Rapport d'Analyse DFM

Fichier analysé: Piece_support_pq_mouton.STEP

Date du rapport: 27/06/2025 à 20:18

Vues du Modèle 3D

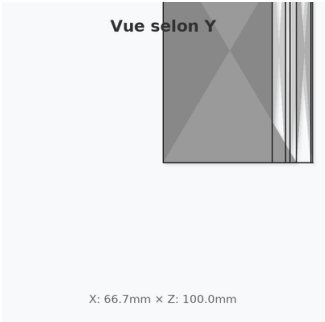
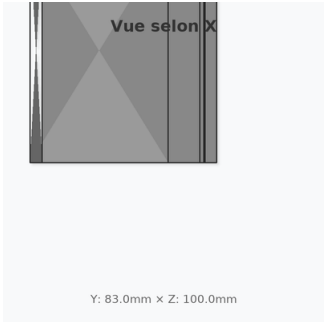
Épaisseur maximale: 10.0 mm - CRITIQUE - Épaisseur excessive risquant des défauts de retrait

- **WARNING:** Hauteur de 100.0mm dépasse la limite recommandée
- **WARNING:** Arête vive détectée
- **CRITICAL:** Face verticale sans dépouille détectée
- **CRITICAL:** Face verticale sans dépouille détectée
- **CRITICAL:** Face verticale sans dépouille détectée

1. Ajouter des angles de dépouille de 0.5° minimum sur les faces verticales
2. Ajouter des congés d'au moins 0.2mm sur les arêtes vives
3. Épaisseur paroi critique (>6mm): réduire ou ajouter des nervures
4. Pièce volumineuse: privilégier PP ou PE pour réduire les contraintes
